„Dostawa wyrobów medycznych”

Dotyczy postępowania „Dostawa wyrobów medycznych”

Symbol sprawy: ZP/114/ZCO/2020

Pytanie 4. Dotyczy Pakietu 25 poz. 15

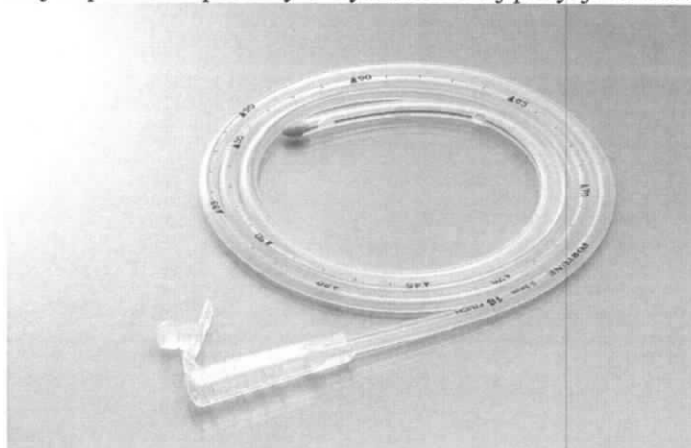
Czy Zamawiający dopuści sondy Zgłębniki żołądkowe silikonowe, przeciwoleżynowe, które zostały zaprojektowane dla odżywiania suplementarnego żołądka. Zgłębniki te mogą być rekomendowane w szeregu przypadków:

wykonane są w 100% z silikonu medycznego o najwyższej biokompatybilności;

odpowiednia miękkość i doskonała elastyczność zapewniają pacjentowi większy komfort;

zwężana końcówka ułatwia wprowadzenie;

posiadają znacznik głębokości potwierdzający pozycję;

do każdego cewnika dołączona jest sterylna zatyczka cewnikowa;

sterylizowane, podwójne opakowanie;

długość 120cm

Zamawiający dopuszcza, nie wymaga.
